ГОСТ 20128—74

ШТЫРИ ОТКИДНЫЕ ДЛЯ МОДЕЛЬНЫХ ПЛИТ
Конструкция и размеры

Изменение № 1 ГОСТ 20128—74 Штыри откидные для модельных плит. Конструкция и размеры

1. Конструкция и размеры откидных штырей должны соответствовать указанным на чертеже и в таблице.

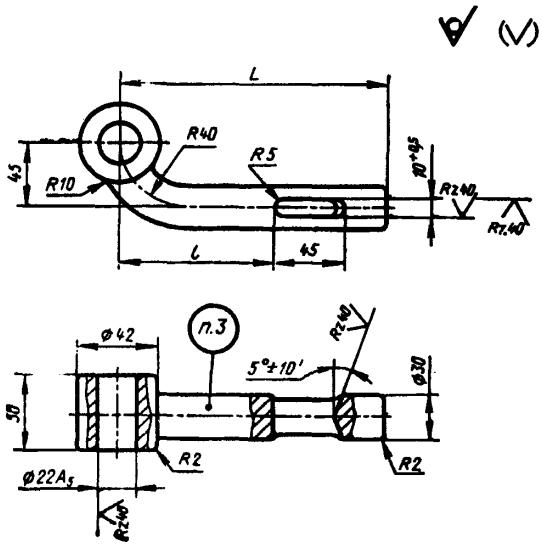
Пункт 1. Чертеж. Заменить обозначение: A_5 на H12;

вид спереди. Заменить размер: $10^{+0,5}$ на $12^{+0,5}$
